Projectbesluit Externe maatregelen

Engbertsdijksvenen
Externe maatregelen

Nota van Antwoord zienswijzen Notitie Reikwijdte en Detailniveau (NRD) Engbertsdijksvenen Externe maatregelen

Status: Vastgesteld
IMRO-idn: NL.IMRO.9923.pbEDVextern-on01

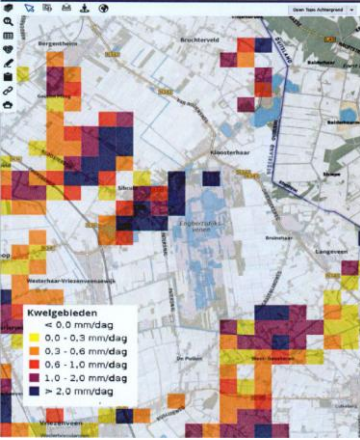
2.2	<p>Wij verzoeken u de begrenzing, zoals weergegeven in figuur 3 van de NRD, aan te passen zodanig dat uw gronden ook binnen de grenzen van de NRD vallen. Op onderstaande tekening is de ligging van onze bedrijfslocatie met de aangrenzende landbouwgrond en de landbouwgrond op ca. 600 m afstand, in blauw weergegeven.</p>	<p>De begrenzing van het uitwerkingsgebied is op verzoek van de BAC aangepast. Effecten van de voorgenomen maatregelen zijn in een landbouweffectrapportage voor u uitgewerkt. Zie ook onze reactie bij 2.1.</p>	<p>Ja, in het inrichtingsplan is een deel van uw percelen opgenomen met mitigerende maatregelen.</p>

Nr.	Zienswijze 2	Reactie	Aanpassing MER/ Projectbesluit/ Inrichtingsplan nodig
	 <p>(linker bovenkavel=bedrijf; onderste kavel = Vinckenweg; red)</p> <p>Tevens hebben wij ook nog een veldkavel aan de Vinckenweg, hemelsbreed op ca. 450 m van het plangebied gelegen. Gezien de ligging, zie tekening hierboven, is het zeer goed denkbaar dat daar ook de negatieve effecten van de voorgenomen plannen merkbaar zullen zijn.</p>

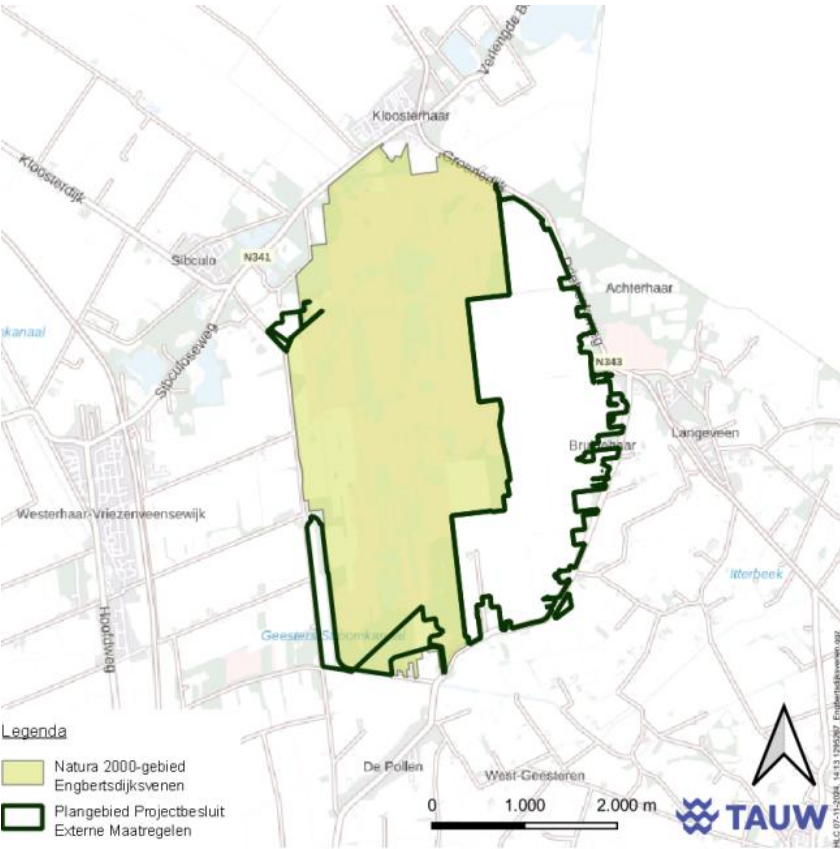
4.1	<p>Zienswijze</p> <p>De nog in een inpassingsplan op te nemen externe maatregelen zullen effecten hebben op de gronden die cliënte in eigendom of gebruik heeft, omdat die gronden zullen vernatten c.q. als bufferzone aangemerkt worden.</p> <p>De locatie A valt in de bufferzone, zodat buiten kijf staat dat de maatregelen consequenties zullen hebben voor de gronden behorende bij die locatie.</p> <p>Cliënte verwacht echter ook nadelige effecten ten gevolge van vernatting op haar gronden behorende bij de locatie B.</p>	<p>Uit de modelberekeningen blijkt dat de verhoging van de gemiddeld hoogste grondwaterstand als gevolg van het plan op de landbouwgronden rondom de bedrijfslocatie aan de Balkenbeltweg zeer beperkt zijn. In het Inrichtingsplan en in de landbouwkundige effectrapportage zijn de onderzoeksresultaten terug te vinden. Gesprekken over schadeloosstelling als gevolg van de effecten van de maatregelen worden gevoerd tussen uw client en de provincie.</p>	nee

Nr.	Zienswijze 4	Reactie	Aanpassing MER/ Projectbesluit/ Inrichtingsplan nodig
	<p>De gronden op de locatie B zijn thans al erg nat, door de aanwezigheid van kwelwater. Als bijlage 1 worden een aantal foto's bijgevoegd. Deze foto's zijn gemaakt op 9 juli 2018 en derhalve tijdens een extreme droge en warme periode.</p> <p>Op de foto's is te zien dat kwelwater via de kruipruimte de kelder in loopt.</p> <p>De andere twee foto's zijn van een sloot, gelegen op 30 meter voor de woning. Ook daarop is te zien dat de sloot ondanks de droge en warme periode niet volledig drooggevallen is.</p> <p>Ook uit de agrohydrologische beschouwing van Aequator blijkt dat de gronden van cliënte aan de Balkenbeltsweg in de huidige situatie al relatief nat zijn en beperkingen kennen in de gebruiksmogelijkheden. De familie woont al 60 jaar aan de Balkenbeltsweg en heeft geconstateerd dat bij veranderingen in en om het natuurgebied Engbertsdijksvenen kwel in het gebied rondom de Balkenbeltsweg/Vlierakkerweg toeneemt. Indien kwel en dus vernatting op de percelen op haar locatie B toeneemt, vreest cliënte dat deze gronden voor haar bedrijfsvoering onbruikbaar worden en zij het bedrijf ter plaatse niet meer kan voortzetten.</p>
